<b>CONCEPTO TÉCNICO SOBRE NECESIDAD DE ESTUDIOS DETALLADOS DE AMENAZA Y RIESGO POR FENOMENOS DE REMOCIÓN EN MASA DENTRO DEL TRÁMITE DE LICENCIA URBANÍSTICA</b>	Código:	GPR-FT-10
		Versión:	04
		Fecha de revisión:	21/06/2011

<b>1.1 CONCEPTO TÉCNICO No. CT:</b>	<b>7204</b>
<b>1.2 ÁREA:</b>	Análisis y Mitigación del Riesgo
<b>1.3 COORDINACIÓN:</b>	Estudios y Conceptos Técnico
<b>1.4 REFERENCIA CRUZADA RADICADO FOPAE:</b>	2013ER24668
<b>1.5 RESPUESTA OFICIAL No.</b>	RO-67824

<b>2.1 SOLICITANTE:</b>	Ernesto Ronderos Pataquiva
<b>2.2 PROYECTO:</b>	Autogalias Suba
<b>2.3 LOCALIDAD:</b>	11 - Suba
<b>2.4 UPZ:</b>	27 - Suba
<b>2.5 BARRIO O SECTOR CATASTRAL:</b>	Suba Urbano
<b>2.6 DIRECCIÓN:</b>	Avenida Calle 145 No.84-30 y Avenida Calle 145 No.83-50
<b>2.7 CHIP:</b>	AAA0131XPKC y AAA0131XPJZ respectivamente
<b>2.8 MANZANA CATASTRAL:</b>	84
<b>2.9 PREDIO CATASTRAL:</b>	04 y 03 respectivamente
<b>2.10 ÁREA (Ha):</b>	3574.87 m <sup>2</sup>
<b>2.11 FECHA DE VISITA:</b>	Enero 22 de 2014

**Figura 1.** Localización general del proyecto ubicado en los predios de la Avenida Calle 145 No.84-30 y Avenida Calle 145 No.83-50 en el Plano Normativo de Amenaza por Remoción en Masa del POT (Decreto 364 de 2013), el cual se encuentra en Amenaza Media.

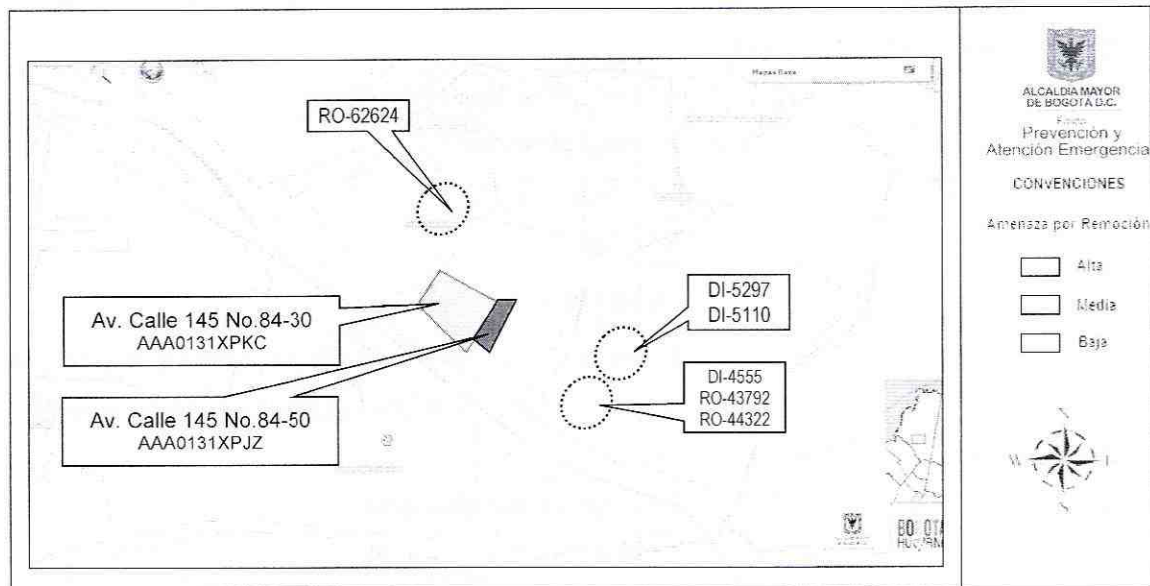
Conforme con el plano normativo de “Amenaza por Remoción en Masa” del Plan de Ordenamiento Territorial de Bogotá–POT, el sector en el que se localiza el proyecto ubicado en los predios de la Avenida Calle 145 No.84-30 y Avenida Calle 145 No.83-50, de la Localidad de Suba, se encuentra en una zona de Amenaza Media por procesos de remoción en masa (Figura 1).
